**Objet : Projet de contournement du noyau urbain de Sainte-Julienne
 par la route 125 – Questions complémentaires – DQ7**

Le 2 mars dernier, la commission chargée de l'examen du projet présentement à l'étude s'est adressée au ministère des Transports et de la Mobilité durable (MTMD) afin d'obtenir des renseignements complémentaires. En ce sens, vous trouverez ci-dessous, les réponses de notre ministère.

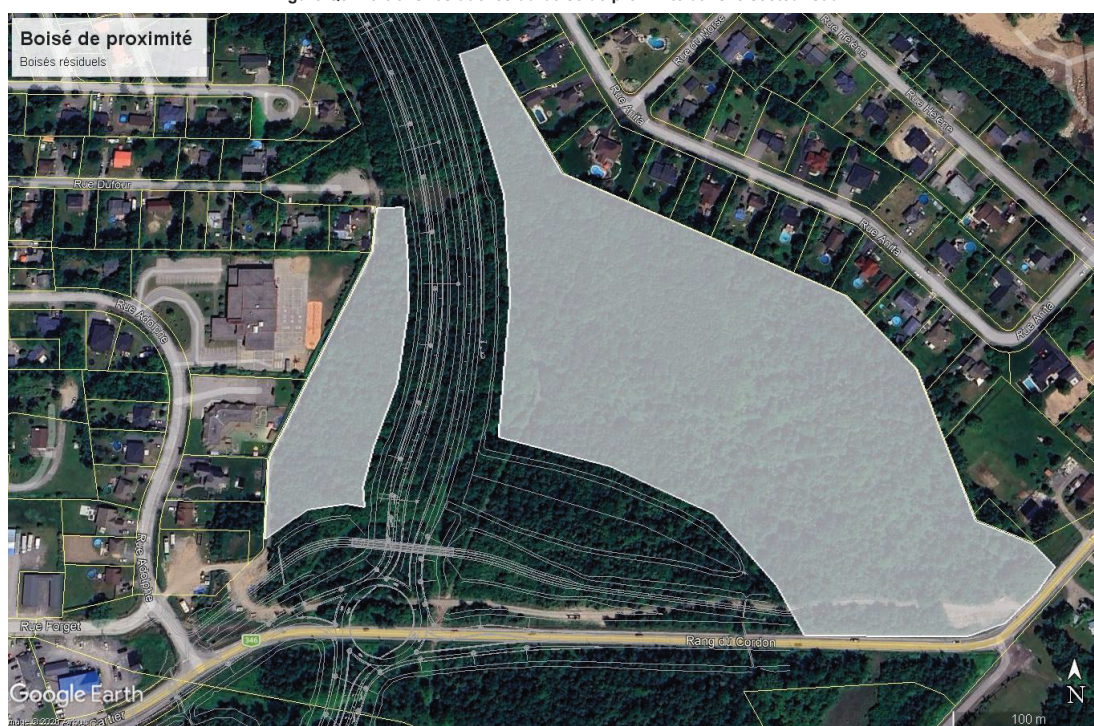
- a. Veuillez déposer à la commission une carte qui identifie et délimite clairement l'emplacement de ces deux boisés.
- b. Veuillez indiquer la largeur du boisé et présenter sur une carte avec cotations ce qu'il resterait de chaque côté du tracé.

- b. La largeur des portions résiduelles du boisé de proximité est variable, telle que représentée aux figures Q3-1 et Q3-2 annexées à la présente. Plus précisément, la figure Q3-1, présente l'ensemble de la zone de boisée, incluant un milieu humide arbustif, où il serait possible d'aménager des sentiers. La figure Q3-2, quant à elle, présente en jaune, la portion résiduelle du boisé de proximité, excluant la portion se retrouvant dans un milieu humide arbustif. À noter qu'il serait tout de même possible, pour une partie prenante et avec l'autorisation du Ministère, d'aménager un sentier à l'intérieur de ce milieu humide arbustif, en prévoyant, par exemple, l'aménagement de portions de sentier sur pilotis.

Figure Q14. Section en travers

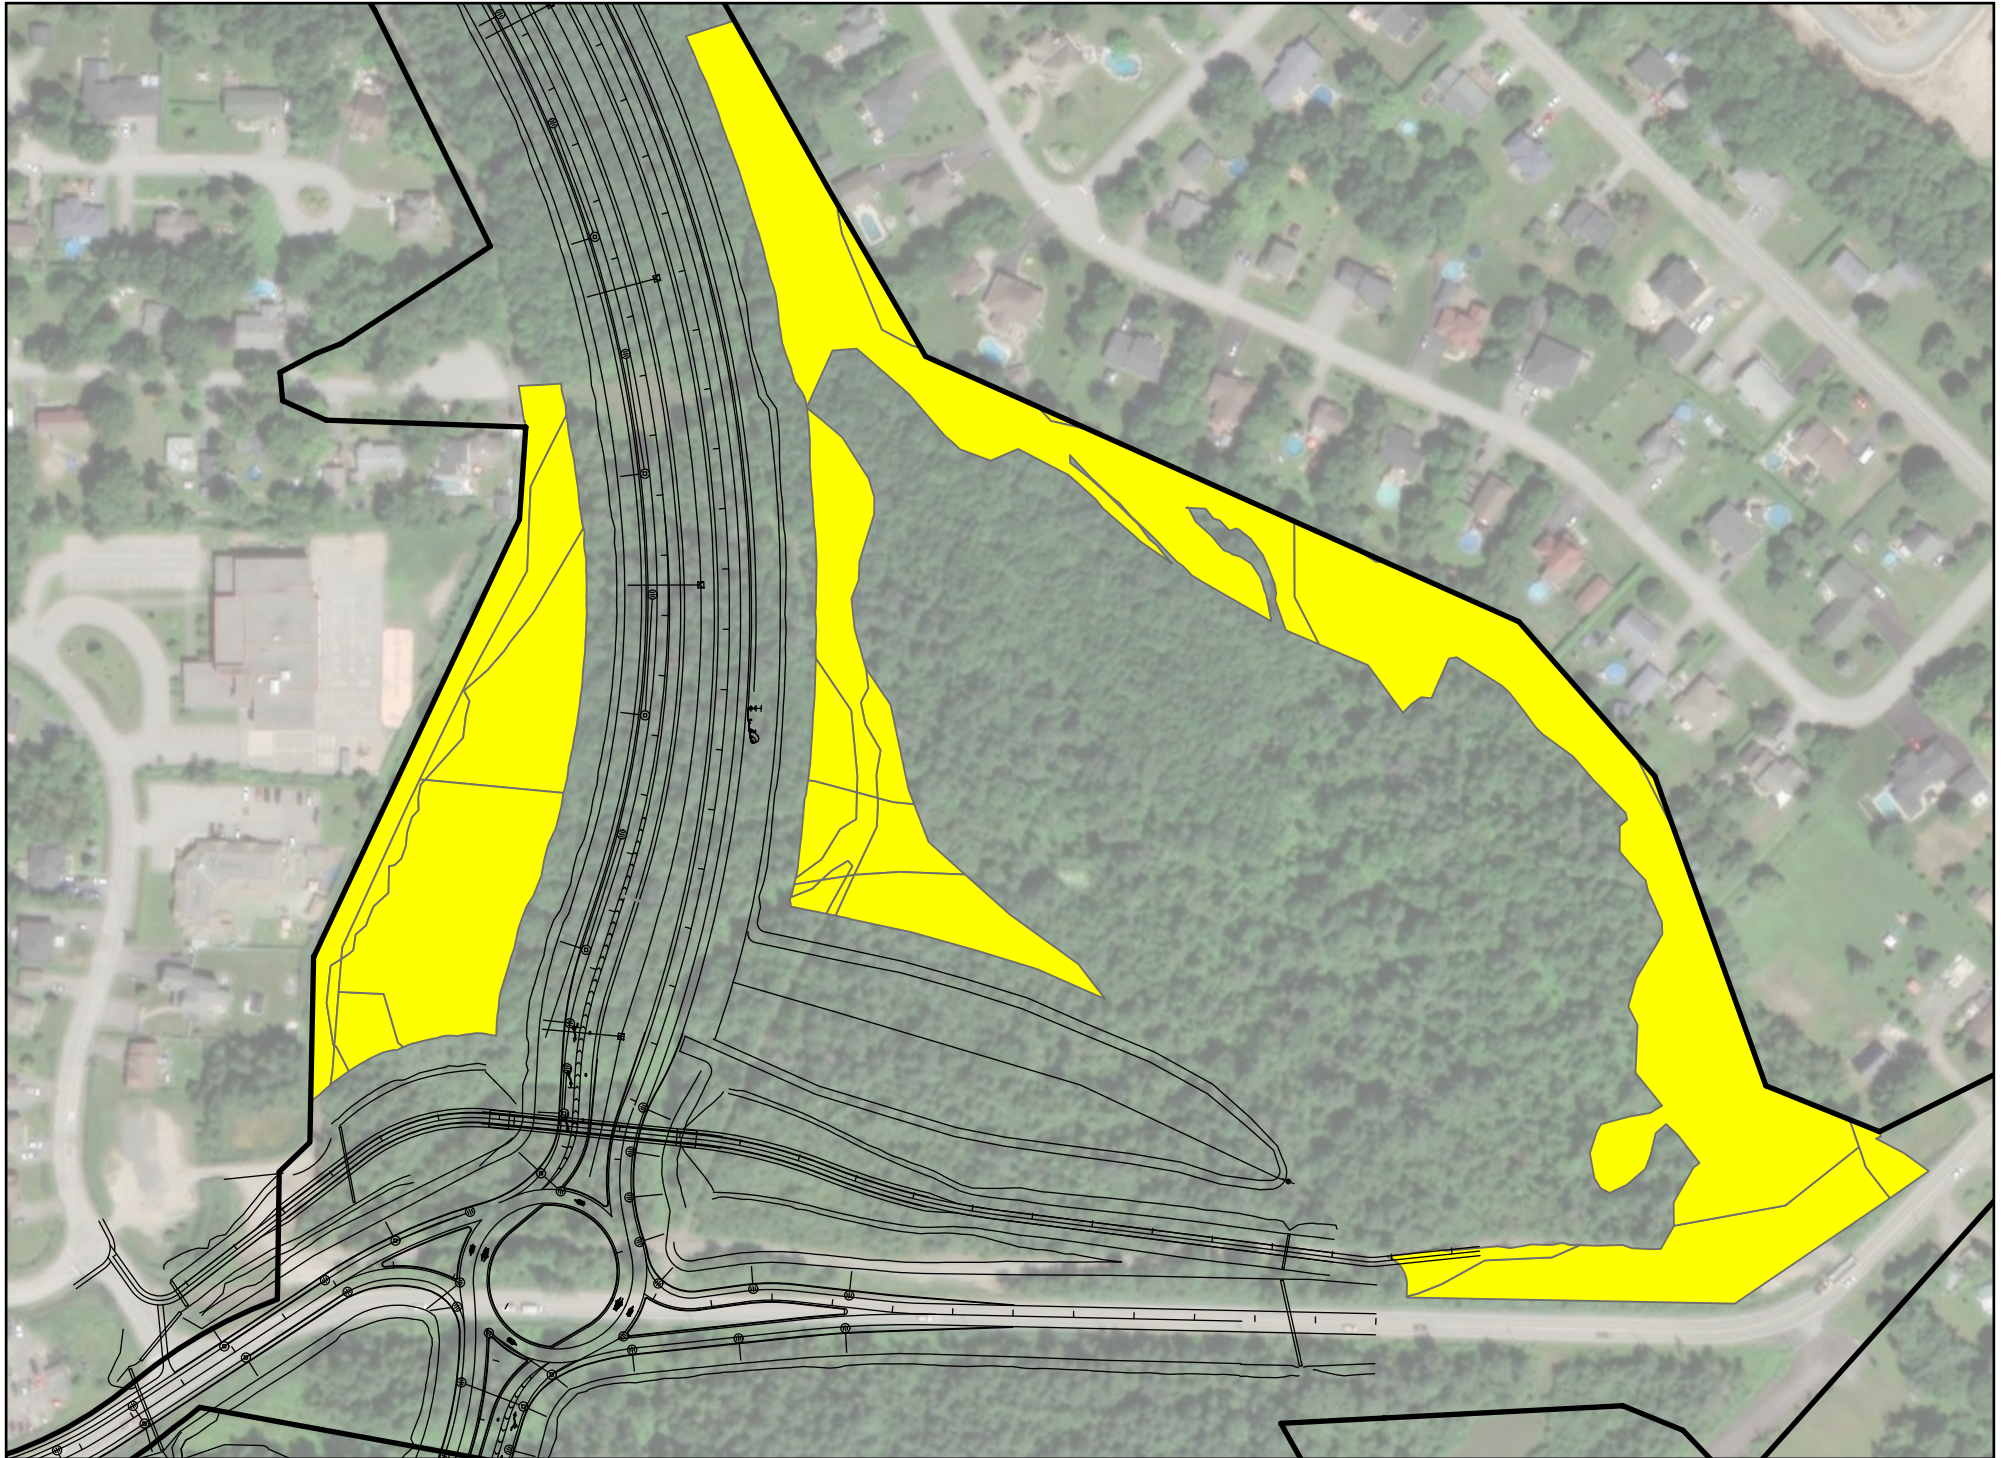
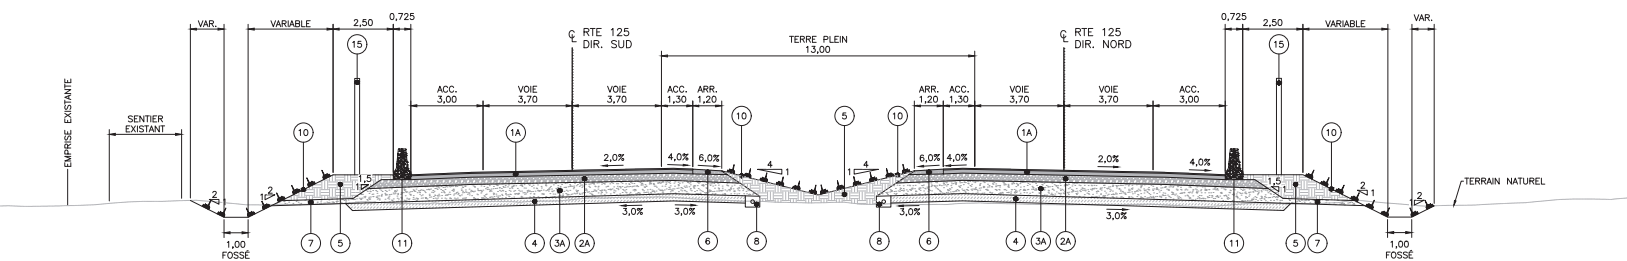
Veuillez compléter les cotations de la figure 3-14 *Section en travers typique – chaussées séparées* présentée à la p. 59 du PA3.1 (en partie centrale et aux extrémités en incluant les fossés de drainage).

Les cotations indiquées comme étant « VARIABLE » ou « VAR. » dépendent de l'élévation de la route de contournement par rapport au terrain naturel et varie en tout point du tracé. Les autres dimensions sont représentatives du gabarit routier typique. Voir la figure Q14 ci-annexée.
